提出年月日	令和2年3月6日	R8
日本原燃株式会社

M O X 燃 料 加 工 施 設 に お け る
新 規 制 基 準 に 対 す る 適 合 性

安全審査 整理資料

廃棄施設の容量等の変更

添5第11図 放射性液体廃棄物の処理系統図

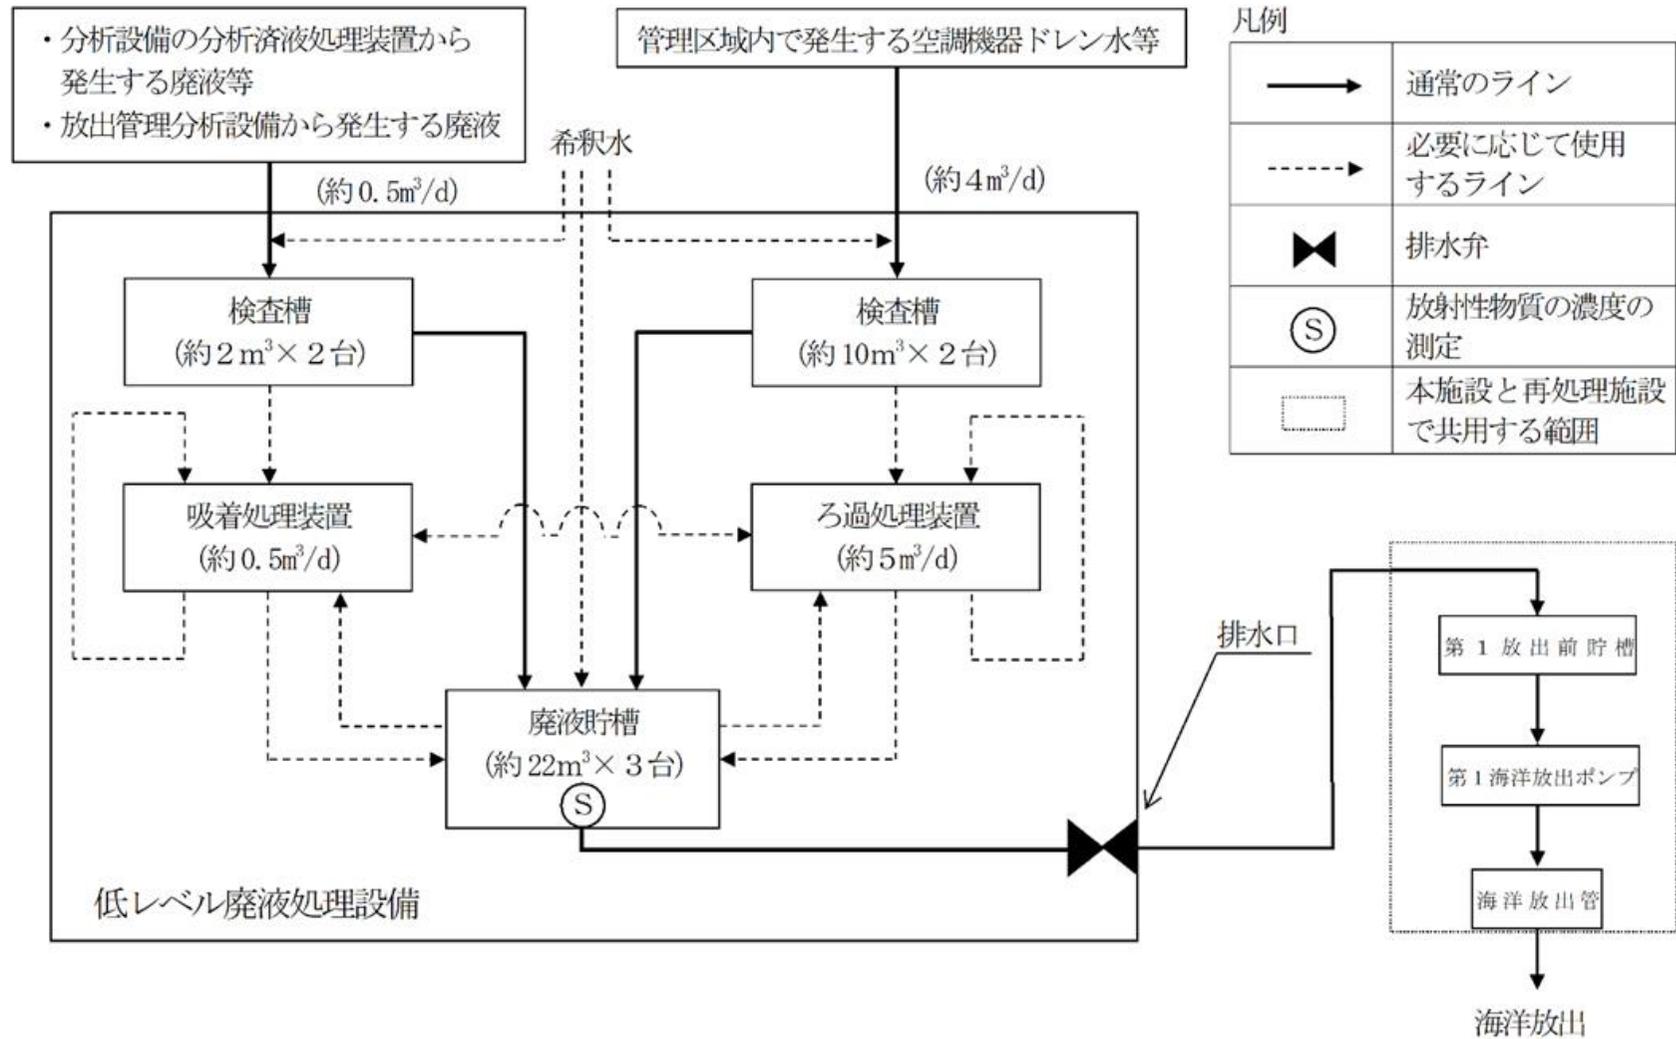
申請書の本文に記載されている検査槽の貯槽容量を約 $5 \text{ m}^3 \times 2$ 基及び約 $1.5 \text{ m}^3 \times 2$ 基から約 $10 \text{ m}^3 \times 2$ 基及び約 $2 \text{ m}^3 \times 2$ 基に、廃液貯槽の貯槽容量を約 $15 \text{ m}^3 \times 3$ 基から約 $22 \text{ m}^3 \times 3$ 基に増強することに加え、吸着処理装置の処理能力を約 $0.2 \text{ m}^3/\text{d}$ から約 $0.5 \text{ m}^3/\text{d}$ に変更する。

容量を変更した貯槽類の位置、排水口の位置及び放射性液体廃棄物の処理系統図を以下に示す。

図 廃液発生量と希釈水の割合

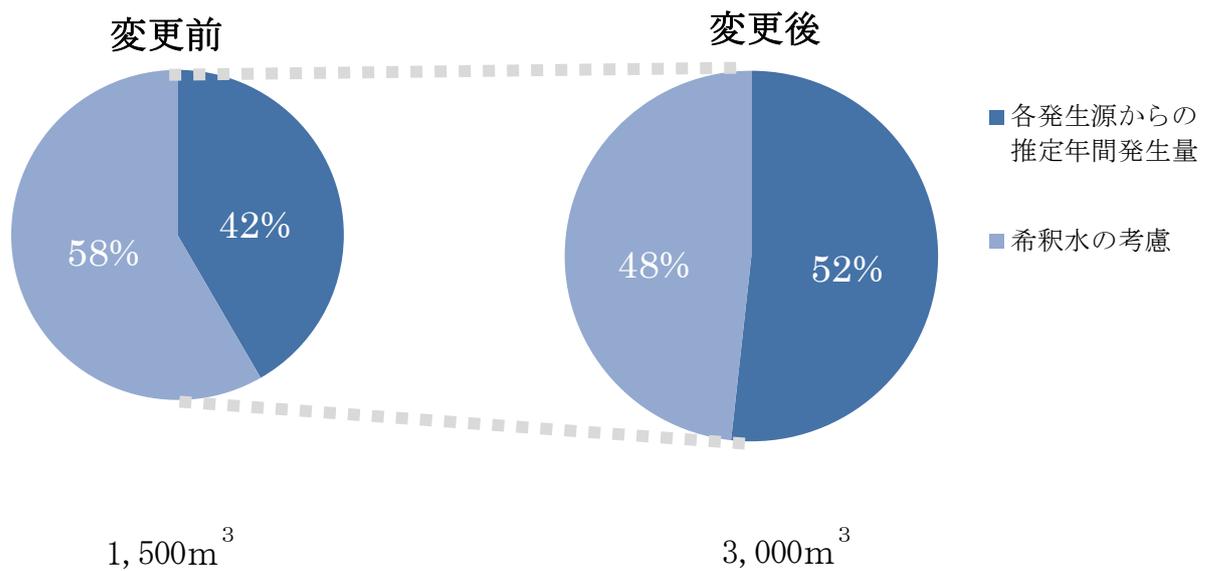
低レベル廃液処理設備は、必要に応じて希釈処理を行う。各発生源からの廃液発生量が増加した結果、希釈水量の割合を改めて算出したところ、変更前の希釈割合より抑えた希釈が可能である。

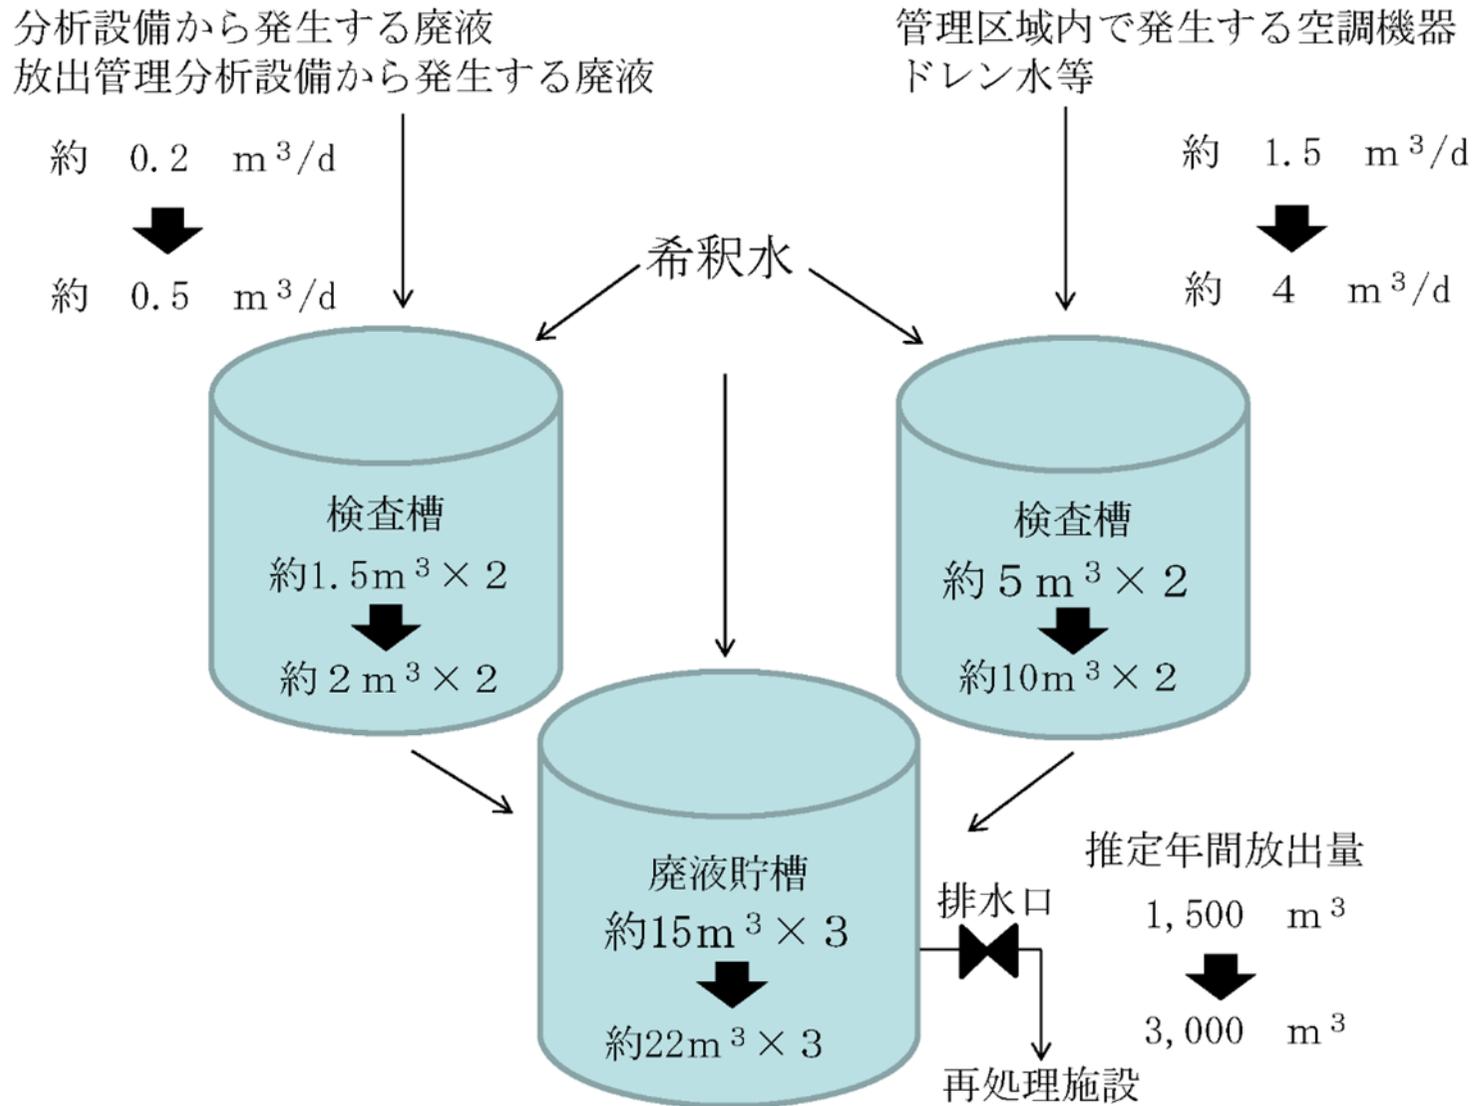
検査槽については、各種廃液の発生量の増加に伴い、再度、貯槽容量の検討を実施した結果、検査槽に受け入れた廃液の分析作業（かくはん、サンプリング、分析操作）、移送作業（必要手続き、移送）を考慮すると、一つの検査槽は、少なくとも約2日間は廃液を受け入れる容量が必要である。

分析設備から発生する廃液及び放出管理分析設備から発生する廃液を受け入れる検査槽は、約2日間で約 1 m^3 は定常的に受け入れる必要がある。ただし、廃液の発生量約 $0.5\text{ m}^3/\text{d}$ は年間発生量の平均値であり、約2日間で発生する最大液量は約 $1.4\text{ m}^3/\text{d}$ になる見込みであり、従来の容

量（約 1.5m^3 ）では、受け入れ裕度が少ない。また、分析の遅れといった不確定要素を考慮し貯槽容量を約 2m^3 に変更した。

管理区域内で発生する空調機器ドレン水等の廃液を受け入れる検査槽は、約2日間で約 8m^3 は定常的に受け入れる必要があるが、従来の貯槽容量（約 5m^3 ）では約2日間の受け入れ量を満足できない。さらに、分析の遅れといった不確定要素を考慮して、貯槽容量を約 10m^3 に変更した。

第1図 保管廃棄能力の変更前の貯蔵イメージ

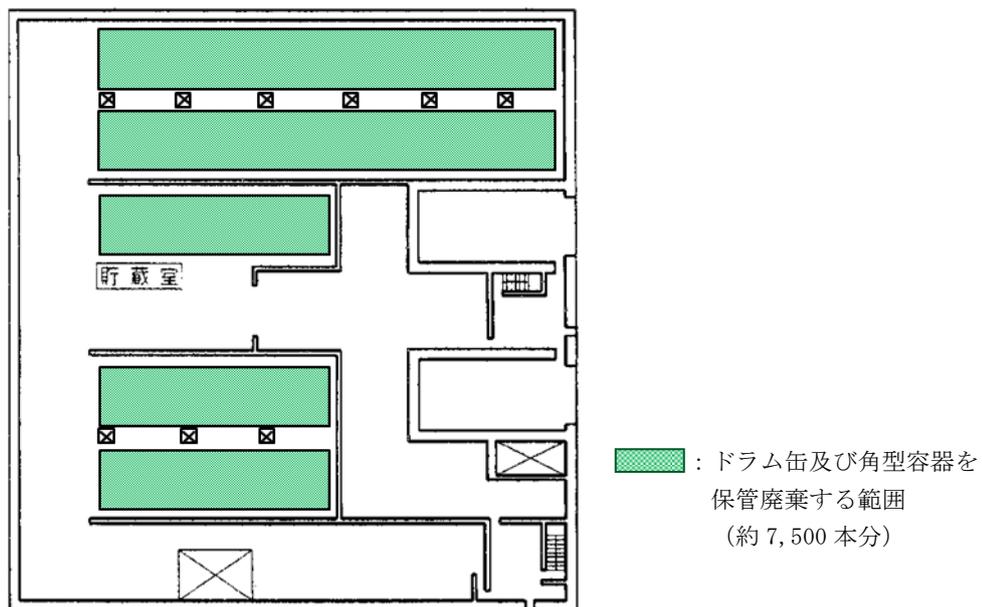
第2低レベル廃棄物貯蔵系は、最大保管廃棄能力を約50,000本※
(第1貯蔵系：約7,500本、第2貯蔵系：約42,500本)として許可
を得ており、このうち第1貯蔵系の保管廃棄能力を変更する。

第1貯蔵系は、計画段階において約7,500本分に相当するドラム
缶および角型容器を保管廃棄することとしており、第1図の緑色の
範囲である。

第2図 保管廃棄能力の変更後の貯蔵イメージ

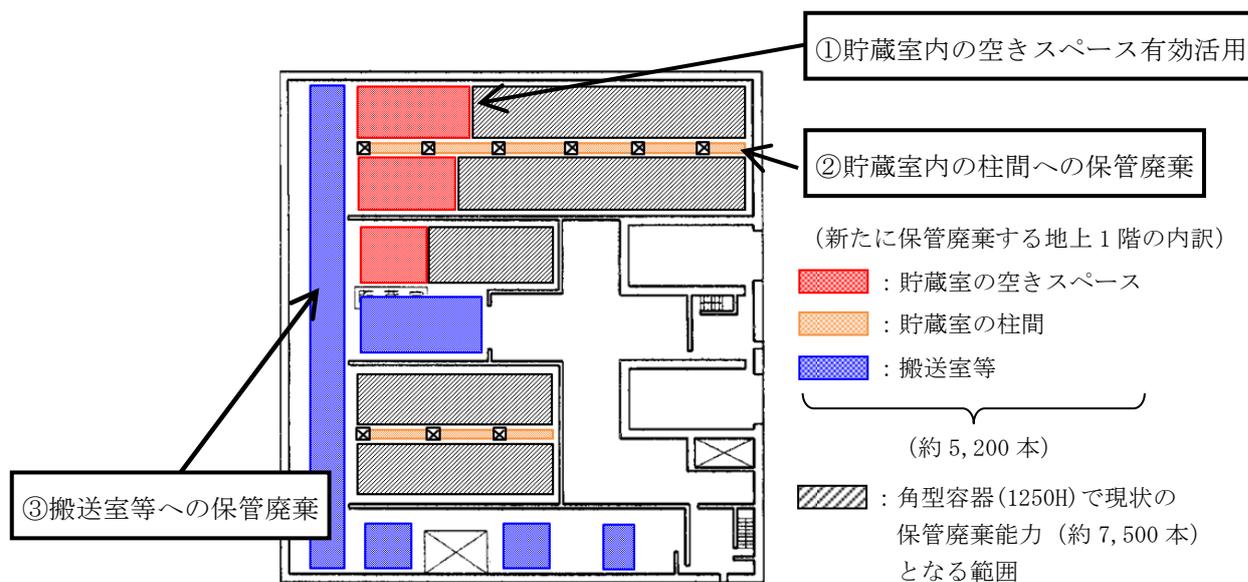
第1貯蔵系に保管廃棄する容器を、角型容器に統一することにより、既許可である約7,500本分となる範囲は第2図の灰色となり、赤色の範囲が空きスペースとなるため、更に約1,900本に相当する角型容器を保管廃棄できる。

また、貯蔵室内の空きスペースである柱間(橙色の範囲)に角型容器を保管することにより、更に約800本に相当する角型容器を保管廃棄できる。

また、貯蔵室(灰色+赤色+橙色の範囲)へ保管廃棄後は、フォークリフトの搬送路である搬送室及び廊下(青色の範囲、以下「搬送室等」という。)は必要ないため、新たに約2,500本に相当する角型容器を保管廃棄できる。

以上より、貯蔵室内の空きスペース、柱間や搬送室等への保管廃棄により、最大保管廃棄能力を約 50,000 本（第 1 貯蔵系：約 7,500 本、第 2 貯蔵系：約 42,500 本）から約 55,200 本（第 1 貯蔵系：約 12,700 本、第 2 貯蔵系：約 42,500 本）に変更する。なお、変更にあたり貯蔵の積み付け段数（最大 3 段）に変更はない。

第 3 図 ドラム缶と角型容器の占有容積のイメージ

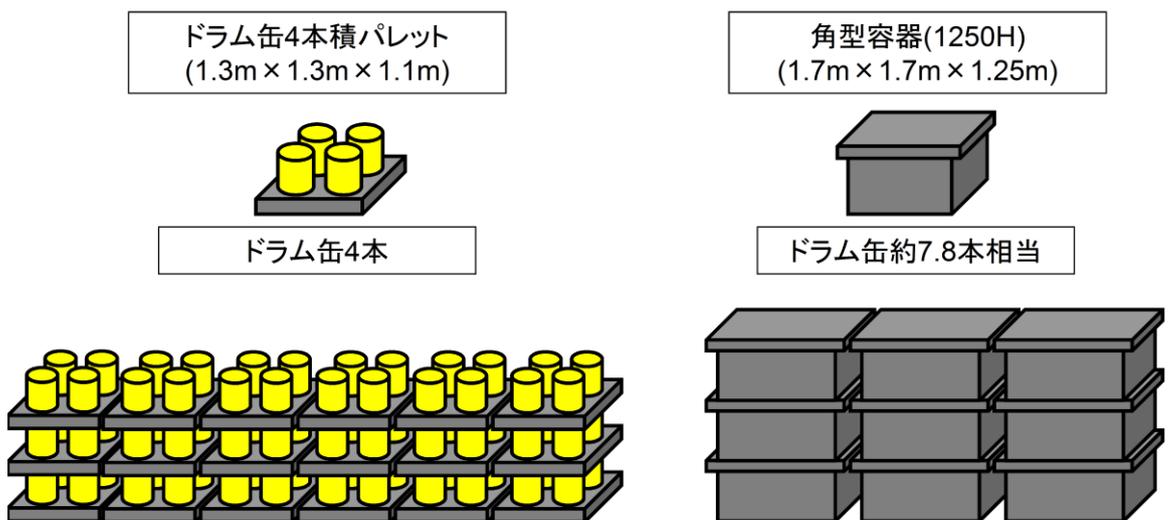
※：第 3 図に示すとおり、ドラム缶 4 本積のパレットと比べ、角型容器の底面積は 1.7 倍となるが、容積は約 2 倍となることから、スペースの有効活用を図ることができる。
